輔導案例(通風改善)

圖 4 進階輔導-油炸作業區增設工業風扇俯視圖

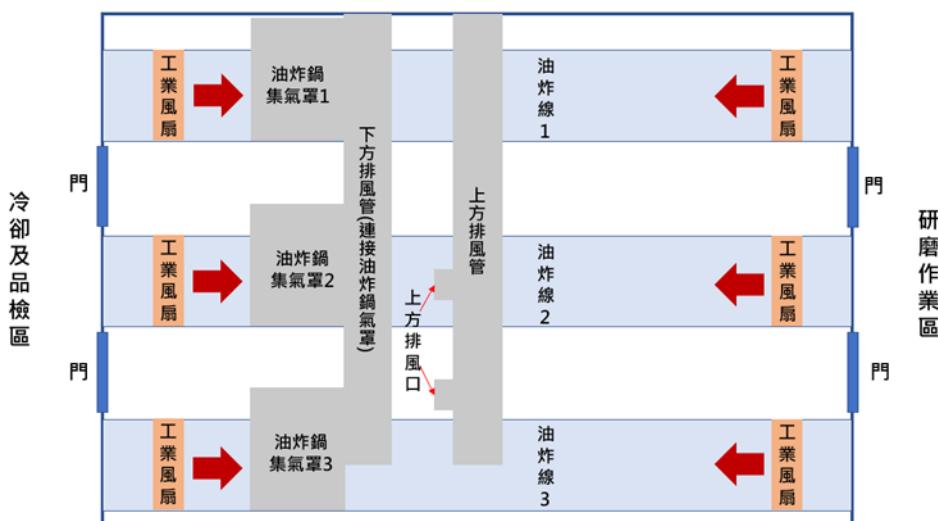
由於油炸作業區不具備自然通風及機械外氣引入等條件，且引入外氣尚須將其潔淨至食品製造等級，成本較高，故建議受輔導單位可於油炸作業區內增設工業風扇，吊掛於油炸槽體上方，並以正確方向設置，以利引導油炸槽產生之熱空氣更有效被排氣設備排出，設置圖說詳如圖 44 及圖 5。

後續業者於複勘時表示，由於油炸區須符合食品業潔淨度相關規範，考量設置循環風扇有影響潔淨度之疑慮，因此評估後暫不執行相關規劃。此外，針對熱氣影響問題，則另增設冷氣風管，將冷氣送至人員作業位置，經複勘現場量測作業區域室溫為 18.8°C（圖 6）。
